Nota van wijzigingen voor het veegplan Zuidelijke kernen

Behoort bij het besluit van de gemeenteraad van , nr.

Voorgestelde wijziging kadastraal bekend gemeente Vollenhove sectie L nummer 235

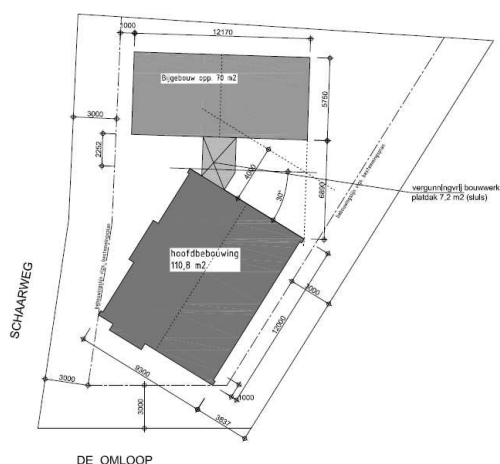
In de verbeelding opnemen een bijgebouwenvlak in rood omlijnd opnemen.

6. Veneweg 152, kadastraal bekend gemeente Brederwiede sectie en nummer C 509
Voorgestelde wijziging

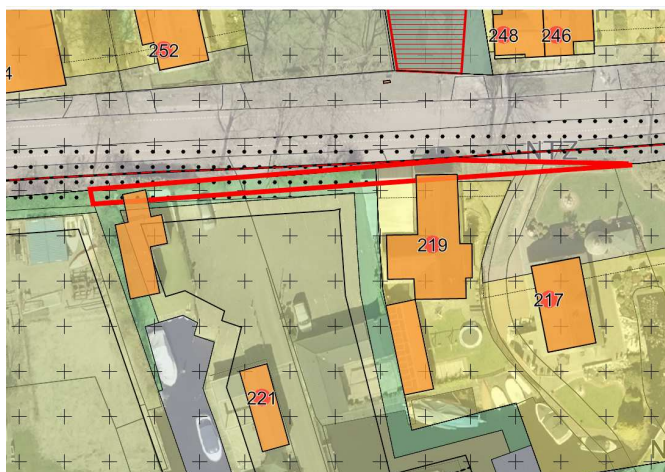
Het rood omlijnde gedeelte in onderstaande toevoegen aan het bestaande bouwblok.
